**Oggetto: Osservazioni urgenti sul progetto preliminare denominato " adeguamento via acquea di accesso alla stazione marittima di Venezia", presentato dall'Autorità Portuale di Venezia, di cui alla comunicazione di avvio della procedura di valutazione di impatto ambientale pubblicata in data 17 settembre 2014.**

**Osservazioni relative alla VIArch (Valutazione di Impatto Archeologico) redatta dallo Studio Associato Bettinardi-Cester e allegata al progetto di "Adeguamento via acqua di accesso alla Stazione Marittima di Venezia e riqualificazione delle aree limitrofe al canale Contorta Sant'Angelo" presentato dall'Autorità Portuale di Venezia.**

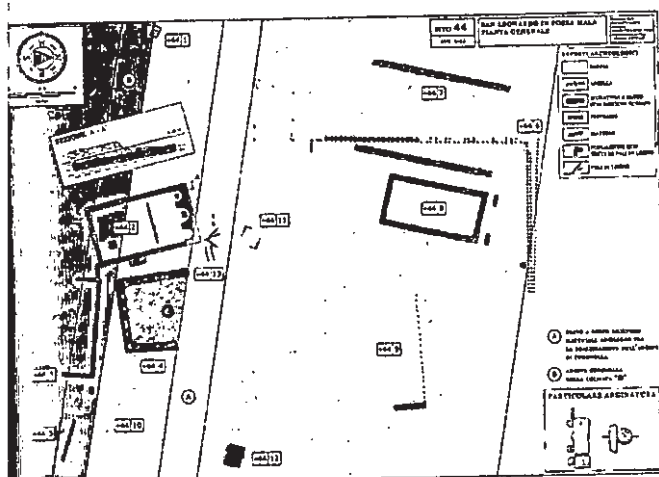
2. La presente VIArch non dà il sufficiente risalto ai gravissimi danni che lo scavo del Canale Malamocco-Marghera ha arrecato ad alcuni siti archeologici di grande interesse, *in primis* il

monastero medievale di San Leonardo in Fossamala, letteralmente tagliato dall'opera e continuamente sottoposto all'erosione causata dalle onde prodotte dal passaggio delle navi.

**Altri siti sommersi di interesse archeologico, sottoposti a pesantissimi effetti erosivi, sono stati localizzati negli ultimi 20 anni nella zona di Fusina. La VIArch avrebbe dovuto sottolineare il rischio che gli stessi processi di impatto archeologico sull'opera si possano riproporre nell'area di scavo o nell'area di *buffer zone* del nuovo canale.**
